DETERMINAZIONE DEL DIRIGENTE SERVIZIO VIA E VINCA 11 agosto 2017, n. 123

ID VIA 265 – Procedimento di Verifica di assoggettabilità a VIA ai sensi di D.Lgs. n. 152/2006 e ss.mm.ii. – L.R. 11/2001 mm.ii.e ss...

Progetto: “Intervento relativo al ripascimento spiagge del lungomare di San Girolamo, Bari, nell’ambito del progetto di riqualificazione dello stesso lungomare”.

Proponente: Comune di Bari (BA).

Figura 1 - Planimetria generale e profilo-tipo del ripascimento in sabbia

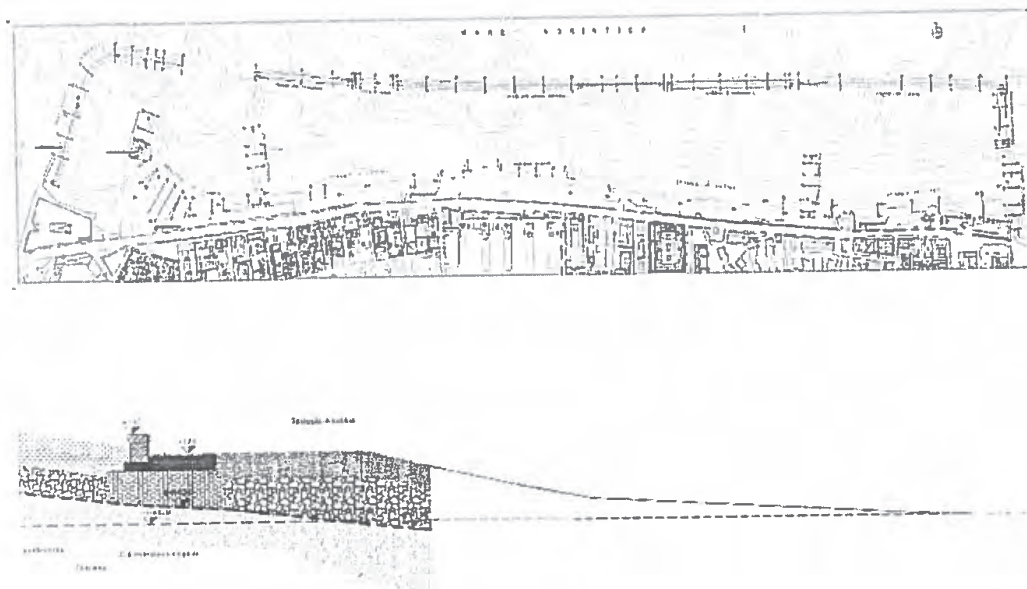
Nel seguito è riportata la planimetria generale ed il profilo-tipo del ripascimento in sabbia.

Oltre lo strato filtro sottostante, la sabbia oggetto di ripascimento è quella prodotta dal dragaggio del porto di Torre a Mare (circa 8 km a sud di San Girolamo). Il capitolato di appalto prevede che da questo sito possano essere utilizzati 16000mc, mentre altri 5000mc saranno prelevati da cave, per un totale di 21000mc.
